# Vivesta 1:15

## Antikvariskt utlåtande gällande ny detaljplan

2022-05-03 Rev 2022-05-27

*Plankarta enligt omarbetat förslag från 2022 05 11. Den övre bilden visar hur tomter och bebyggelse är tänkt att placeras på planområdet.*

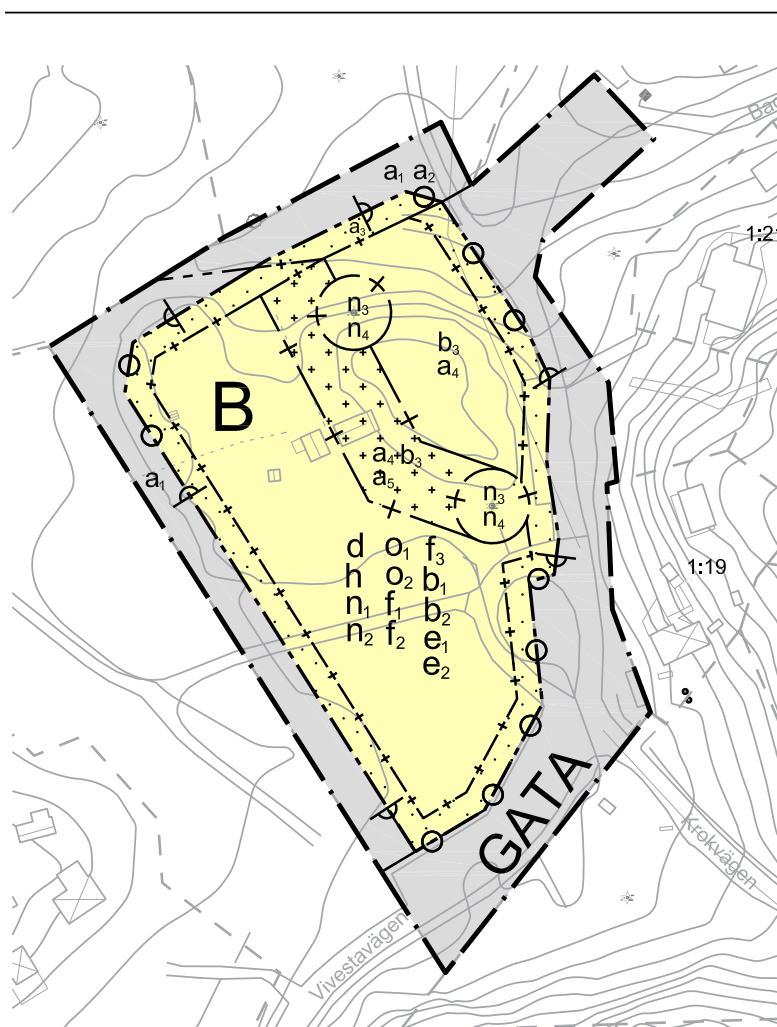
I samband med granskning har det ursprungliga planförslaget dock omarbetats, daterat 2022 05 11. Den omarbetade versionen har tydligare bestämmelser och riktlinjer för platsens topografi och vegetation. Det nya planförslaget har ändrad lovplikt för ändring av markens höjdläge samt för fällning av träd i den del som har bedömts som mest skyddsvärd. Diagonalt genom planområdet går även en yta som endast får förses med komplementbyggnader.

Den antikvariska bedömningen är att det omarbetade planförslag som har tagits fram i samband med granskning är betydligt mer hänsynfullt mot platsens landskapsvärden. Detta skapar bra förutsättningar för en mer anpassad bebyggelse där landskapsvärden, topografi och växtlighet kan samverka.

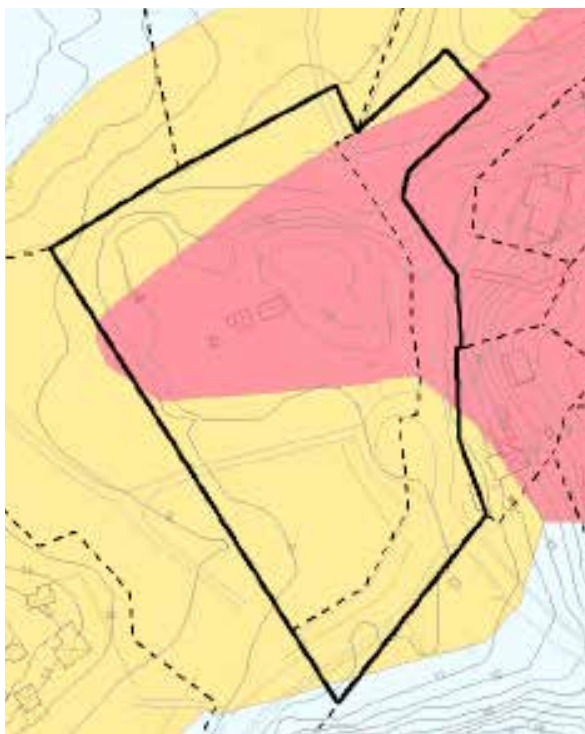
Länsstyrelsen har i yttrande daterat 2022-02-28 hänvisat till att man tidigare har framfört att en upptrappad skala och förtätning av ny bebyggelse kan förändra karaktären i området och påverka upplevelsen av kulturmiljön negativt. Länsstyrelsen hänvisar till Oxelösunds styrdokument "Kulturhistorisk områdesbeskrivning" där det framgår att ny bebyggelse inom sommarstugeområdet bör prövas restriktivt och anpassas till områdets karaktär av små och enkla sommarstugor. Under rubriken "Landskapsbilden" konstaterar Länsstyrelsen att bestämmelser i planförslaget gällande markhöjd endast gäller inom de skyddszoner som omger de skyddsvärda träden. Man hänvisar vidare till kommunens egen formulering i planbeskrivningen som anger att sprängning och utfyllnad i största möjliga mån bör undvikas
